島根原子力発電所2号炉 内部溢水影響評価について (コメント回答)

令和元年7月
中国電力株式会社

No.	審査会合日	コメント趣旨	回答頁
1	令和元年5月9日	屋外タンク等の溢水影響評価フローについて、保有水量によって溢水源から除外される考え方及び溢水防護対象設備が設置された建物・区画からの距離だけで溢水源から除外される考え方を見直すこと。	P.2～8
2	令和元年5月9日	循環水系配管の損傷を想定した浸水量評価については、第5条の内郭防護の確認内容でもあるため、内郭防護の審査に向けた準備を行うこと。	P.9～12
3	令和元年5月9日	燃料プールのスロッシングによる溢水量評価の解析で、水平2方向の入力地震動として同位相の基準地震動 S_s-D を用いていることで、溢水量が保守的に見積もられることを示すこと。また、保守性を考慮して解析値を1.1倍することについて、試験と解析の差異や応答スペクトルの拡幅相当の余裕考慮の有無を含め1.1倍の根拠を示すこと。	P.13～19

図 溢水源とする屋外タンク等の選定フロー

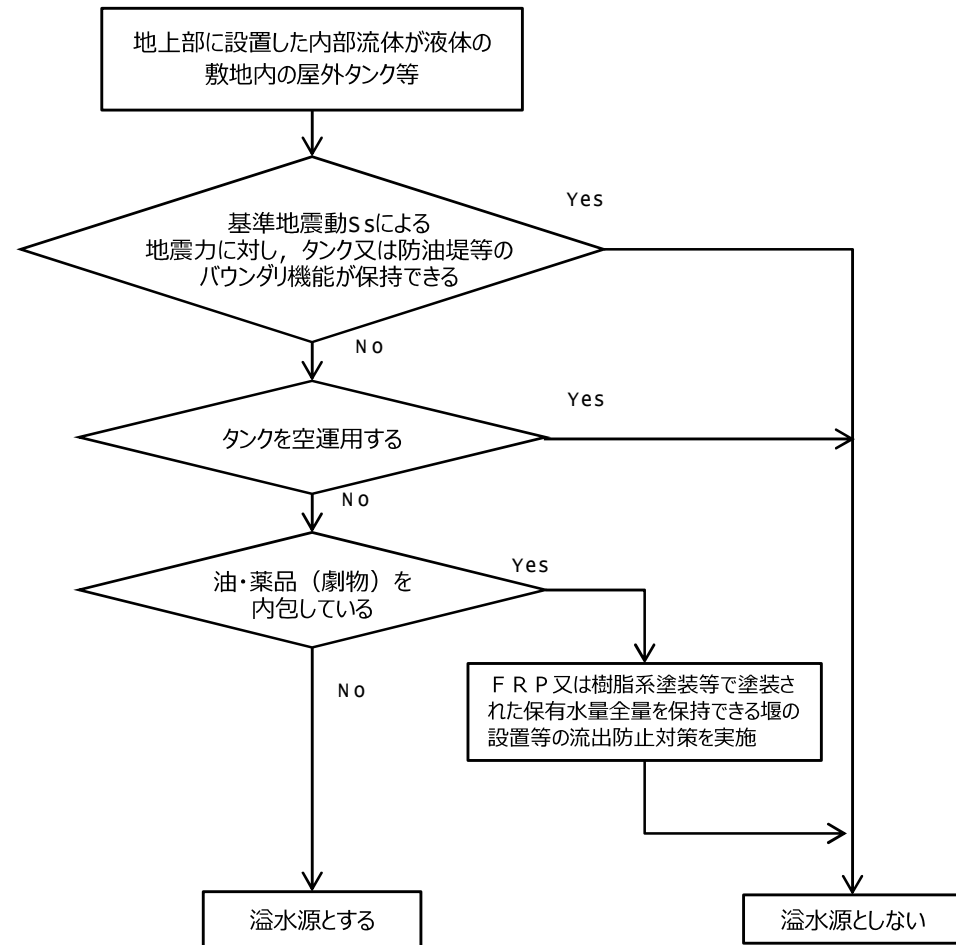
屋外タンク等の溢水影響評価フローについて，保有水量によって溢水源から除外される考え方及び溢水防護対象設備が設置された建物・区画からの距離だけで溢水源から除外される考え方を見直すこと。

- 屋外タンク等の溢水影響評価フローを見直し，保有水量及び溢水防護対象設備が設置された建物・区画からの距離に関わらず，溢水源とするフローとした。
- フローに基づき抽出した溢水源とする屋外タンク等の配置及びリストを次ページ以降（P.3 ,P.4）に示す。

図 循環水ポンプ停止及び循環水系弁閉止
インターロック設置概要図

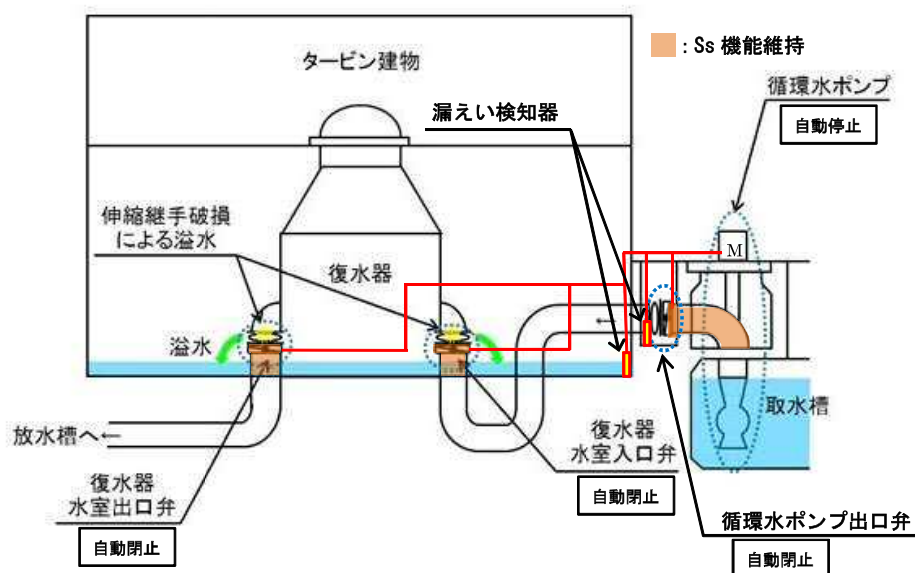
循環水系配管の損傷を想定した浸水量評価については、第5条の内郭防護の確認内容でもあるため、内郭防護の審査に向けた準備を行うこと。

循環水系は、地震大信号と漏えい検知器動作のAND条件でインターロックが作動し、ポンプ出口弁及び復水器出入口弁が閉止することにより津波の流入を防止する。

図 燃料プールの床応答スペクトル (NS方向 減衰0.5%)

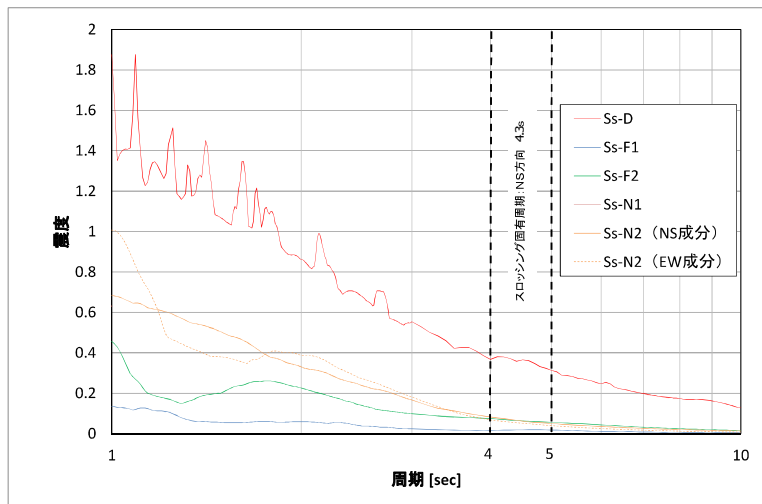
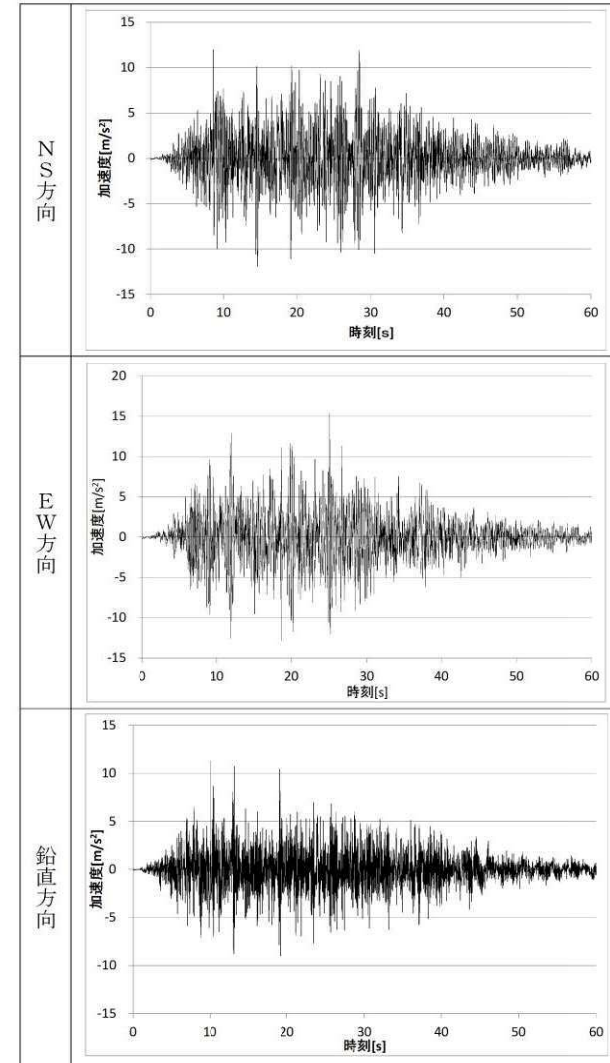
燃料プールのスロッシングによる溢水量評価の解析で、水平2方向の入力地震動として同位相の基準地震動 S_s-D を用いていることで、溢水量が保守的に見積もられることを示すこと。また、保守性を考慮して解析値を1.1倍することについて、試験と解析の差異や応答スペクトルの拡幅相当の余裕考慮の有無を含め1.1倍の根拠を示すこと。

- ・燃料プールのスロッシング解析には、基準地震動Ssのうちスロッシング固有周期において応答加速度が最大となるSs-Dを用いた。(左図参照)
- ・Ss-Dは応答スペクトル波であり水平方向の方向性はないことから、スロッシング解析では水平2方向のうち1方向にSs-Dと位相特性の異なる模擬地震波(組合せ用地震動)による応答波を入力した。(右図参照)
- ・組合せ用地震動は、水平2方向の組合せ影響評価用として、基準地震動と同じ作成方法にて位相角を一様乱数とした正弦波を重ね合わせて作成した。
